Gutachten

Technische Beurteilung des Projektes einer Kohlenmonoxidleitung von Köln nach Krefeld

überarbeitete Fassung vom 15.Mai 2007
HASENWINKELERSTR.15 • 44879 BOCHUM PHONE: 0234 492777

Abb. 1 Erdtemperatur abhängig von der Tiefe und der Jahreszeit

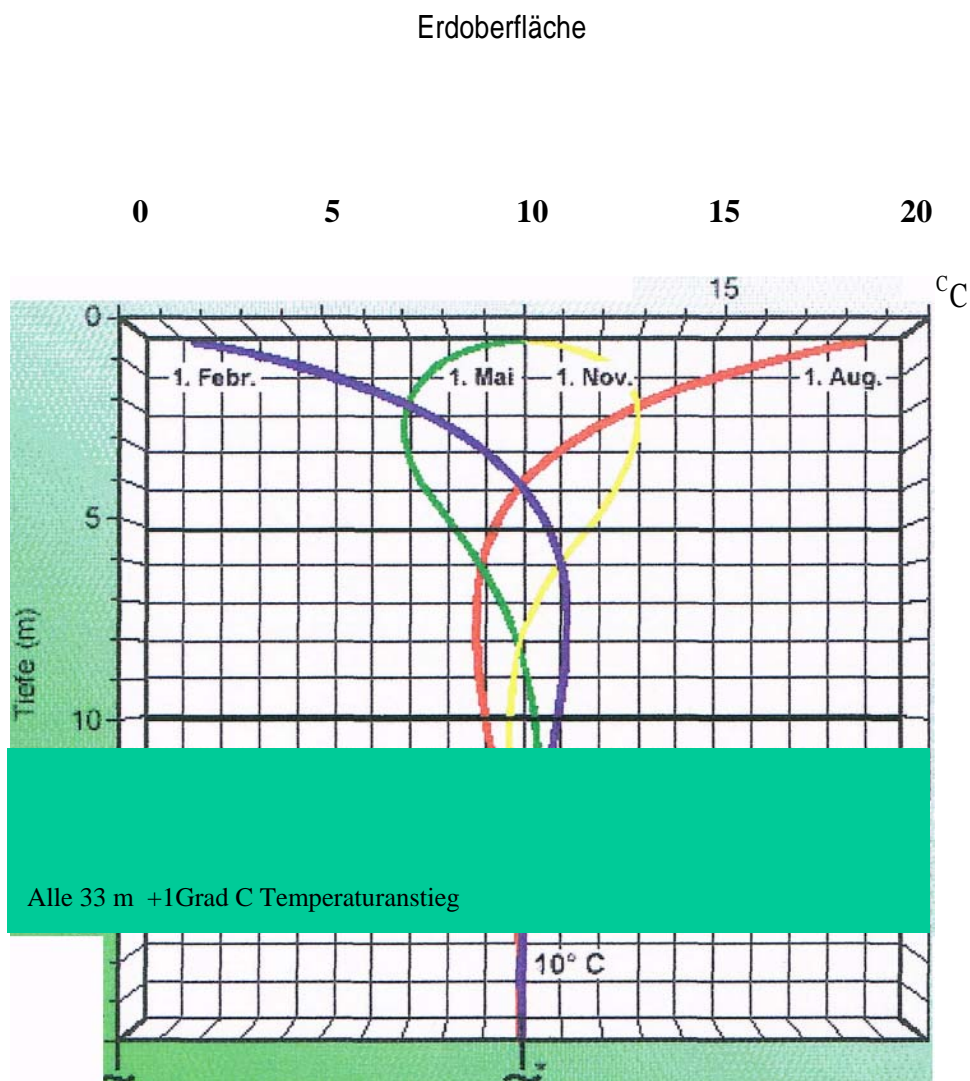
2m, ist anzunehmen, dass das Kohlenmonoxid die Erdtemperatur annimmt. Die Erdtemperaturen für Deutschland sind der Abb.1 zu entnehmen. Für eine Tiefe von 2m gilt:

Die Betrachtung zeigt, dass z.B. im Sommer sich das Dichteverhältnis umkehren kann: Im Sommer kann das aus der Erde ausströmende Kohlenmonoxid eine höhere Dichte aufweisen als die Luft, was die Konvektion, also die Ausbreitung behindert. Auch wenn der Unterschied nur ca. 2% ausmacht, so kann er sich bei noch höheren Außentemperaturen weiter vergrößern. Bei den oben benannten Gasen wie Erdgas oder erst recht bei Wasserstoff liegen die Dichten deutlich unter der Dichte von Luft. Lediglich bei den LPGs ist die Dichte deutlich höher als bei der Luft, weshalb hier auch besondere Maßnahmen getroffen werden, wie z.B. die Sperrung der A555 per Ampelanlage in der Höhe von Wesseling im Falle eines LPG - Ausbruchs.

Die jahreszeitlich bedingte höhere Dichte des Kohlenmonoxids als bei der Luft begünstigt eine horizontale Ausbreitung, was bei einer nahen Bebauung katastrophale Folgen haben kann.

Abb.4 Berechnung der Immissionswerte durch Emissionen einer Ventilstation

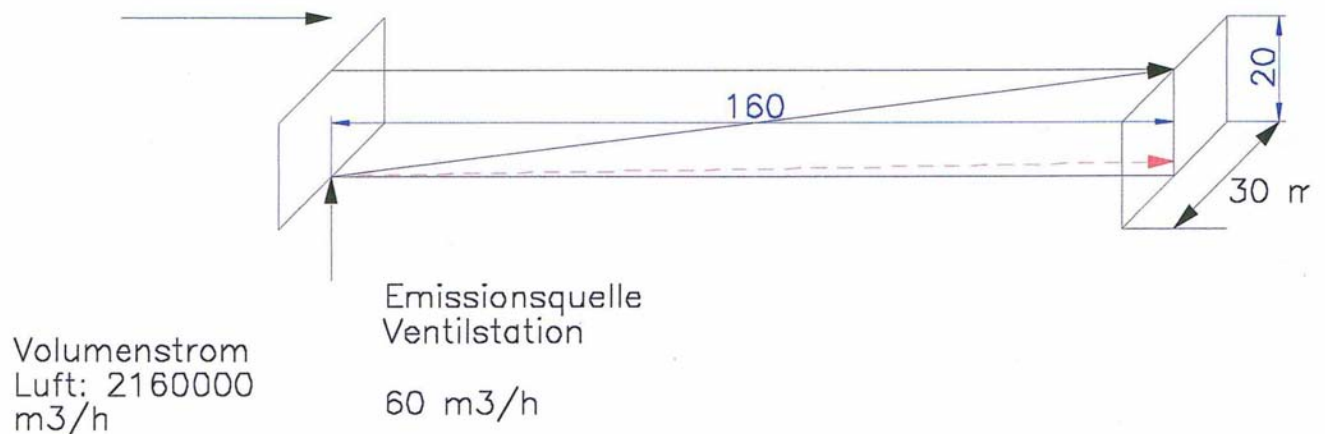
Der Abb. 3 konnte entnommen werden, dass im Falle der Schieberstation 5 bereits in 150 m Entfernung die Bebauung vorliegt. Es soll geprüft werden, ob Bewohner dieser Bebauung gefährdet sind. Gemäß der Ausbreitungsrechnung im Gutachten / 3 / könnte sich in der genannten Entfernung höchstens eine Konzentration von 10 ppm einstellen. Eine eigene Rechnung basiert auf der Skizze Abb.4. Eine Ventilstation emittiert die detektierbare Menge von 60 m³/h. Der Abstand zur Bebauung ist 160 m. Die windbeaufschlagte Wand habe eine Breite von 30 und eine Höhe von 20 m. Die Windgeschwindigkeit beträgt 1m/s. Der laminare Luftvolumenstrom, der durch die Fläche 30*20 m² strömt macht 216000 m³/h aus. Bei vollkommener Vermischung der Luft mit dem CO ergibt sich so an der Hauswand eine Konzentration von 28 ppm. Die Emission erreicht die Hauswand in 160 s.

Die Frage aber ist, ob tatsächlich eine absolute Vermischung angenommen werden kann. Wird die Gas in Gas (hier Luft) - Diffusion betrachtet, so beträgt für CO in Luft der Diffusionskoeffizient ca. 0,15 cm²/s, bei einer Grenzschicht von z.B. 10 cm ist die Diffusionsgeschwindigkeit 0,015 cm/s. Gemäß Lehrbuch (Ulich-Jost, Lehrbuch der physikalischen Chemie) „beträgt die Eindringtiefe bei der Gasdiffusion nur wenige mm oder cm pro Sekunde“. Bei den obigen Angaben wird in einer Zeit von 160 s lediglich ein Weg von 2,4 cm in vertikaler Richtung und nicht die oben benannten 20 m erreicht. Das bedeutet, dass im Bereich der Wand jeder Konzentrationswert, auch toxische, in kürzester Zeit erreicht werden können. Die Leckerkennungszeiten wurden mit ca. 15 min. angegeben. Wird unterstellt, dass die Leckortung auch in 15 min. möglich ist, könnte nach ca. einer halben Stunde nach Auftreten des Lecks die Feuerwehr eintreffen. Das dürfte auch noch rechtzeitig sein bei der oben berechneten Konzentration von 28 ppm, die sich bei vollkommener Vermischung ergibt. Es wurde aber gezeigt, dass sich aber auch toxische Werte einstellen können z.B. über 150 ppm, bei denen die Zeit von einer halben Stunde schon zu lang sein dürfte. Außerdem sei nochmals auf die obigen Bedenken bei den Systemen Leckerkennung und Ortung hingewiesen.

Das Ergebnis der Rechnung gemäß Abb. 4 ergibt, dass sich bei angenommener totaler Vermischung an der Hauswand in 160 m ein Immissionswert von 28 ppm einstellt. Wahrscheinlich ist aber, dass sich wegen der geringen Diffusionsgeschwindigkeiten auch toxische Werte an der Hauswand z.B. von über 150 ppm einstellen können (s. roter gestrichelter Pfeil). Es ist sogar zu vermuten, dass sich auch Konzentrationen oberhalb der unteren Explosionsgrenze also oberhalb von 12,5 Vol % ergeben können.

Abb.5 Aufbau einer Ventilstation

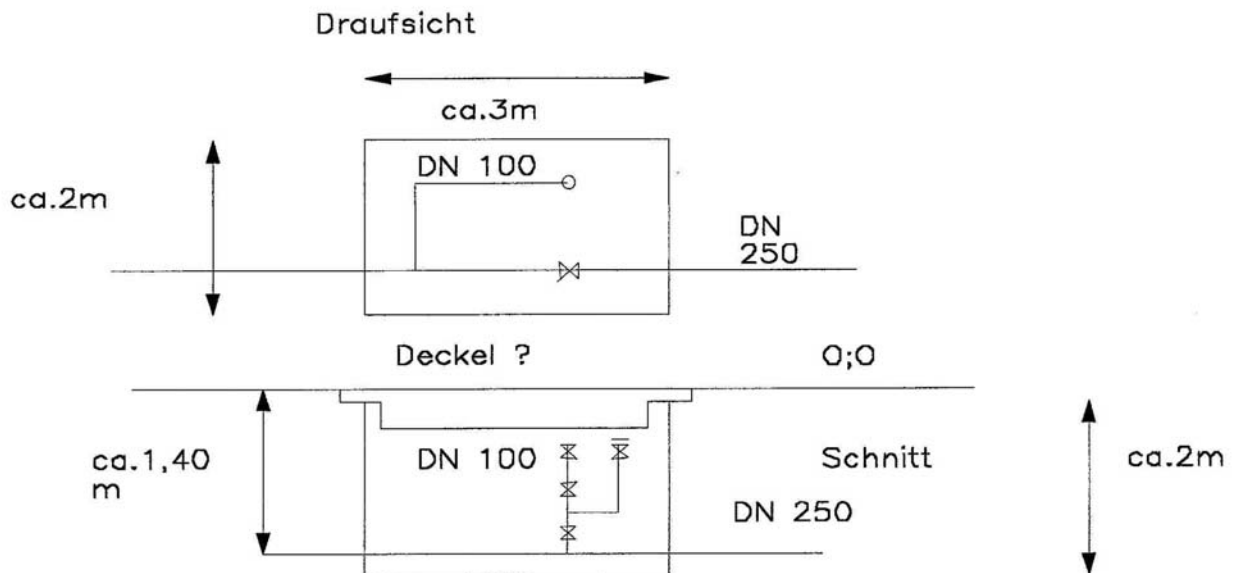
Die Ventilstation besteht aus einem begehbaren Schacht der Fläche 2 * 3 m (s. Draufsicht) und hat eine Teufe von 2 m. Die Fernleitung DN 250 ist waagrecht durch diesen Schacht in einer Teufe von ca. 150 mm verlegt. Der elektr. betriebene Kugelhahn (Schnellschlussventil an einer Stelle benannt) ist in der Draufsicht dargestellt. Angeschweißt ist eine Leitung DN 100 mit 4 Handventilen, die im Schnitt dargestellt sind. Sie dient der Druckmessung. Sie wird im Schacht senkrecht, und zum Teil horizontal zur besseren manuellen Bedienung geführt. Abgedeckt ist der Schacht mit einem nicht

beschriebenen Deckel, der luftdurchlässig ausgeführt sein dürfte. Der Deckel ist gemäß Bauantrag mit Schotter abgedeckt und ist so visuell nicht erkennbar. Der Ex- Bereich ist mit 3 m um Umkreis des Schachtes festgelegt. Der neben der Ventilstation angeordnete Messcontainer dürfte danach nicht im Ex- Bereich liegen. Gemäß R- und I Schema gibt die Ventilstation ein Druck-Signal, das zur Betriebszentrale Dormagen gesendet wird. Dormagen kann ein Signal zur Ventilstation senden, das das Hauptventil schließt bzw. öffnet. Weitere Funktionen sind nicht aufgeführt, so dass angenommen werden muß, dass CO - Sensoren nicht vorgesehen sind. So ist eine früh- zeitige Alarmierung nicht möglich, lediglich über das Leckerkennungssystem können Maßnahmen eingeleitet werden. Während die Leitung mit einem Ortungssystem ausgestattet ist, fehlt dieses im Bereich der Ventilstationen.

Auf diese Möglichkeit wurde oben schon eingegangen. Denkbar wäre ein Angriff per Molotov-Cocktail von außerhalb des Absperrzaunes. Brennendes Benzin könnte in den Schacht gelangen und die Anlage gefährden. Zusätzlich besteht die Gefahr, dass der Schachtdeckel abgenommen wird und die für die manuellen Bedienung vorgesehenen Ventile verstellt oder das Abblaseventil (Ventil oben rechts im Schnitt) sogar geöffnet wird.
